高浜原子力発電所 1、2 号機  
および  
美浜原子力発電所 3 号機  
の  
運転期間延長認可申請  
に関する

意見書

2017 年 10 月

佐藤 晓

高浜 1 号炉 評価結果一覧

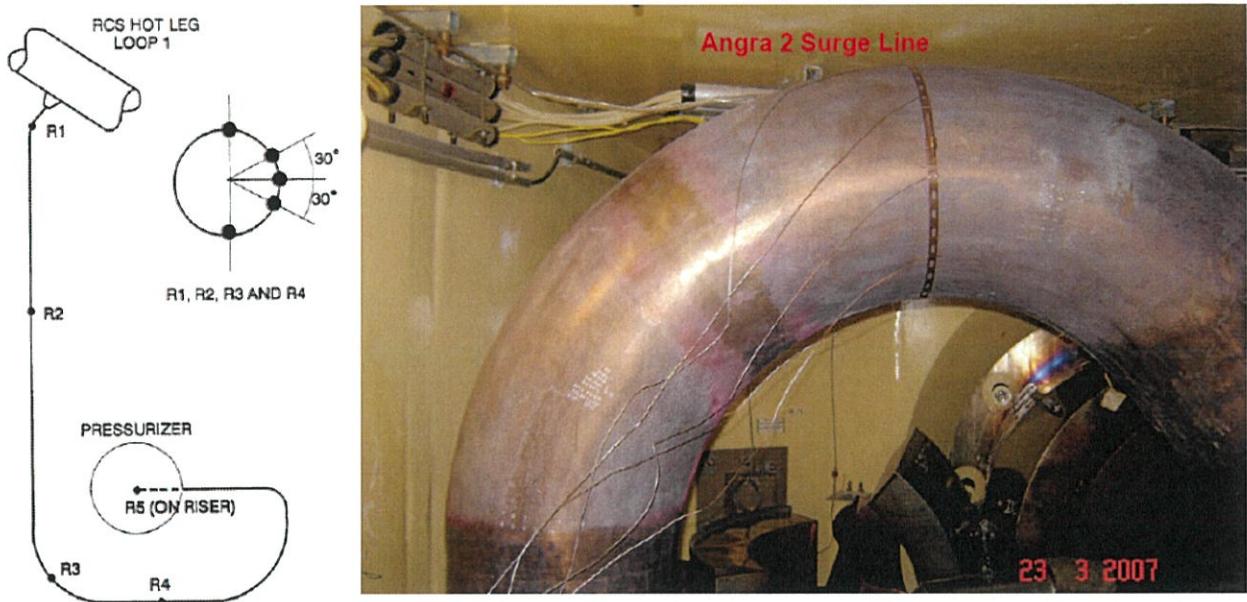
高浜 1・2 号機、美浜 3 号機の場合も、余熱除去系統配管に対し、温度揺らぎを抑制する合流部形状に変更し、熱応力を緩和するために応力集中係数が小さくなるような溶接形状に変更する改造を、それぞれ 2007～2008 年度(第 25 回)、2008～2009 年度(第 25 回)、2008 年度(第 23 回)の定期検査の期間中に実施している。その結果、これらのプラントでは、全ての評価部位における疲労累積係数(EAF CUF)が 1 を十分に下回っている。

図6 高浜1号炉 PTS評価結果【深さ10mmの想定き裂を用いた評価】

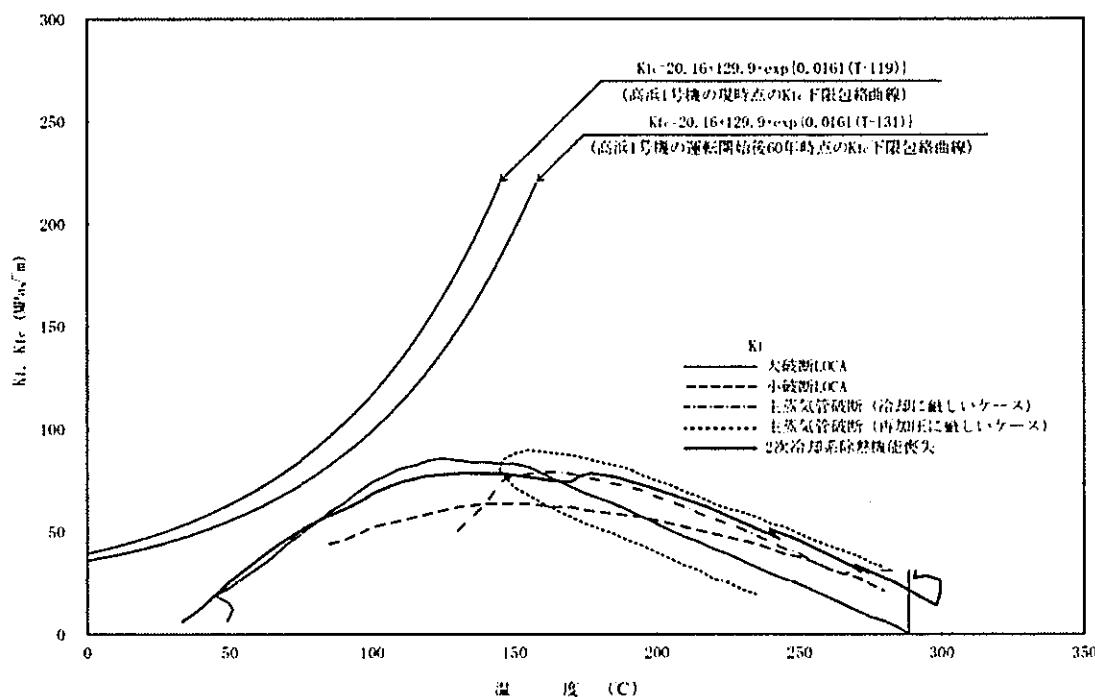
故は、そのようなPORVの誤作動による開固着がトリガーとなって発生した。PORVの開固着は、その前にも後にも複数回にわたって発生し(1977年9月24日-Davis Besse, 1980年2月26日-Crystal River, 1985年6月9日-Davis Besse, 1986年12月17日-Turkey Point 3号機)、その都度、減圧と再加圧も経験しているのであり、むしろ大LOCAよりは予想発生頻度の点で上回る可能性がある。

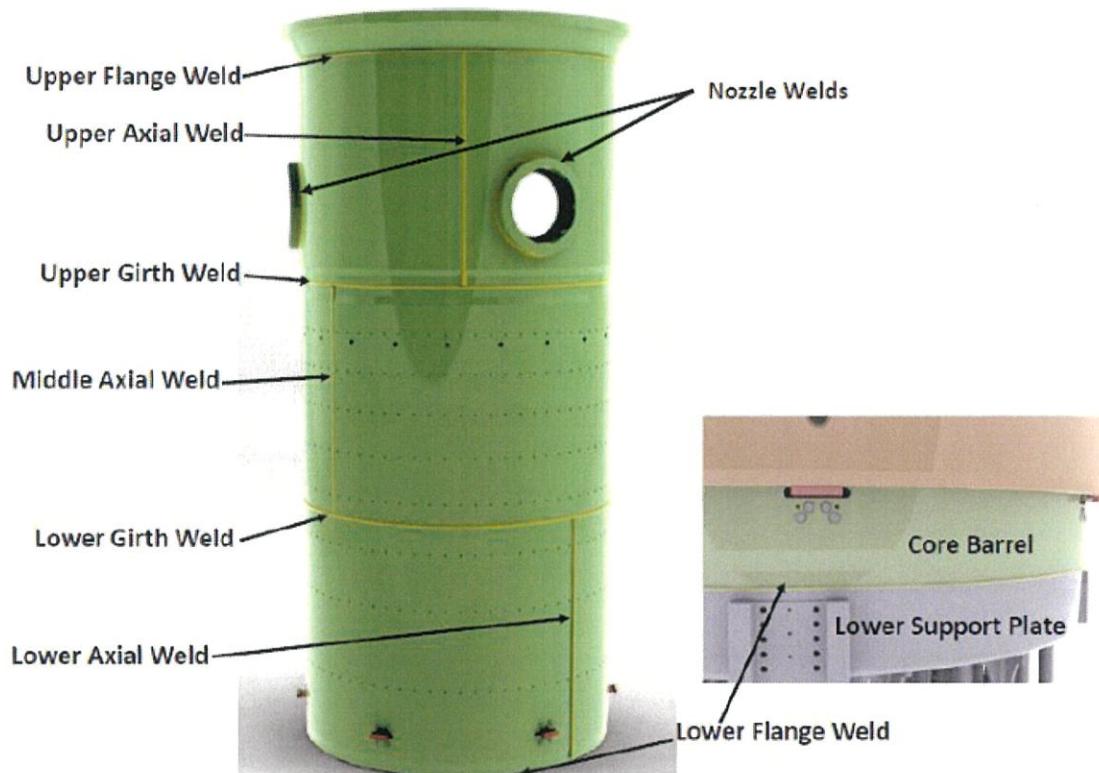
しかし、この判断が正しいか否かはわからない。CASSの熱脆化に対する感受性は、事業者が判断基準としている温度とフェライト量だけで決まるものではなく、CASSの種類(特に、モリブデンが添加されたJIS SCS14Aであるのか否か)、ニッケル含有量(10%以上か否か)、鋳造法(静置式か遠心式か)によっても大きく左右されるという知見があるからである。

また、事業者は、炉内構造物に使われているCASSとして、高浜1号機における下部炉心支持柱のみを挙げているが、標準的なウェスチングハウスのPWRでは、この他に、制御棒案内管下

部ハウジング、BMI コラム十字型金具、上部支持アセンブリ・ミキシング・デバイス、UHI フロー・コラム・ベース、上部支持コラム・ベースにも広範に CASS が使われており、それらが事業者のスクリーニングのリストにない理由が不明である。

Figure 1. Summary of reported crack-growth-rate measurements in hydrogenated water by Bettis Laboratory [1,2] on cold-worked alloy 690 materials.

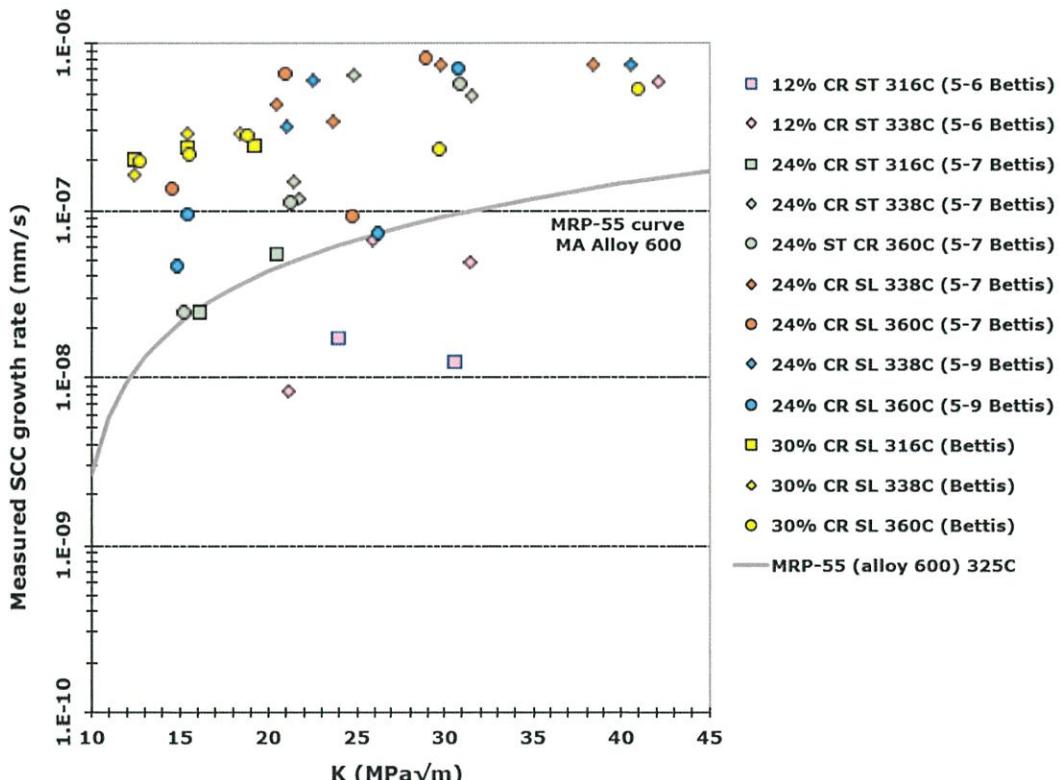
したがって、高浜 1・2 号機、美浜 3 号機においては、加圧器サージ管ノズルに対する PWSCC 対策として 600 系から 690 系のニッケル基合金に変更されたとのことではあるが、そのことを以て無条件に PWSCC 対策が有効であるとは見做すことはできない。工場製作と現地施工において、きちんと冷間加工の管理がなされていたことを裏付ける記録があって、初めて意味がある。一応、
